Nom : Laurent Calatayud  
 Entité : SHS EMEA FBA FRA CS SO-TSC  
 Téléphone : 0820 80 75 69  
 Laurent.calatayud@siemens-healthineers.com  
 N/réf. : AX013/20/S  
 Date : 21 Juillet 2020

**IMPORTANT : Lettre de sécurité AX013/20/S concernant le remplacement de la carte de circuit imprimé "contrôle principal D80" ayant une version de révision antérieure à 04 installée dans certains systèmes Cios Spin & Cios Alpha**

Figure 1 : exemple de connecteur X10 et câble d'alimentation raccordé à l'arceau du Cios Spin

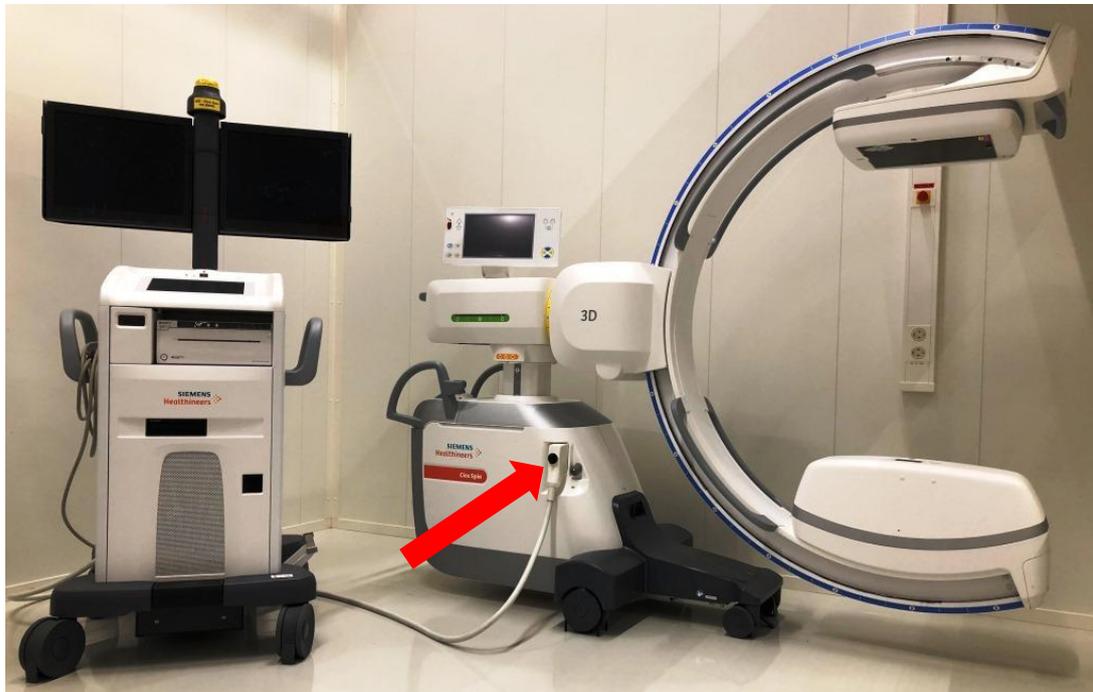
Le système Cios Spin ainsi que le Cios Alpha propose une fonction de "connexion à chaud" entre le chariot et l'unité principale (l'arceau). La fonction de "connexion à chaud" permet à l'utilisateur de brancher/débrancher le connecteur X10 du câble principal (voir figure 1 ci-dessous) à tout moment pendant une session clinique à

condition que le système soit raccordé à l'alimentation électrique et soit en fonctionnement. Dans de très rares cas, l'activation de la fonctionnalité "connexion à chaud" peut être à l'origine d'un dysfonctionnement électrique sur la carte de contrôle principal D80 du générateur de l'unité principale (arceau).

Le problème a été identifié pendant une session de démonstration lorsque l'ingénieur d'application a tenté de réaliser la fonction "connexion à chaud" sur un système Cios Alpha VA30. La cause du problème provient d'un défaut de conception de la carte de contrôle principale D80 de version antérieure à 04.

Nous vous recommandons expressément de ne plus utiliser la fonctionnalité "connexion à chaud" décrite ci-dessus tant que la mise à jour matérielle AX014/20/S n'aura pas été réalisée.

Un technicien de maintenance remplacera la carte D80 sur votre système concerné par une carte de contrôle principal modifiée.
